Mission régionale d'autorité environnementale

Avis délibéré en date du 28 novembre 2019 de la Mission régionale d'autorité environnementale d'Île-de-France sur la réalisation d'un doublet géothermique à l'aquifère du Dogger, dans le cadre de la demande d'autorisation d'ouverture de travaux miniers géothermique à Évry-sur-Seine (91).

SYNTHÈSE DE L'AVIS

Illustration 2: Montage en série de la PAC sur l'échangeur géothermique et le retour réseau - source : étude d'impact p.43

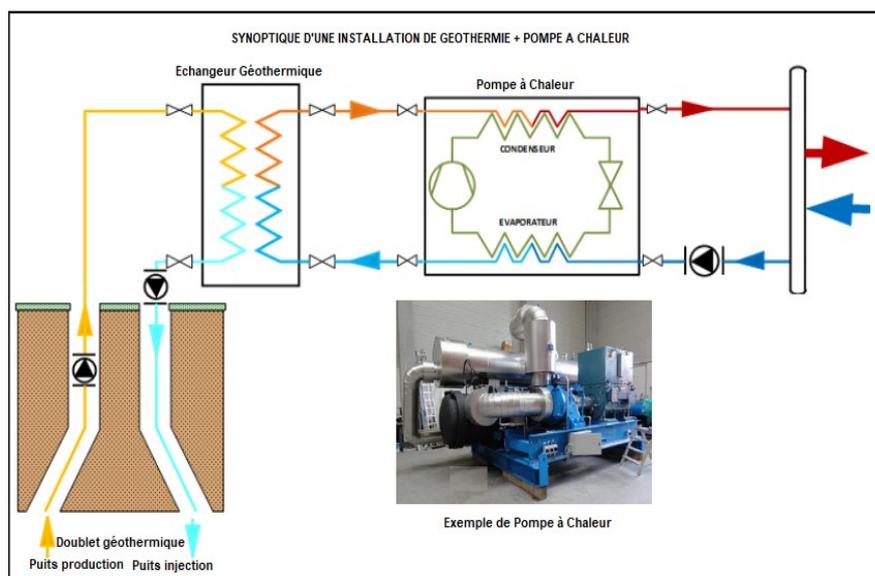
L'article L.122-1 du code de l'environnement précise la notion de projet soumis à évaluation environnementale⁸. Au cas d'espèce, l'étude d'impact doit porter sur le projet de creusement de puits de forage et la centrale thermique attenante et non sur sa seule composante que constitue le doublet géothermique

La MRAe recommande de compléter l'étude d'impact pour la faire porter sur le projet global incluant le doublet géothermique et la centrale thermique nécessaire à l'opération.
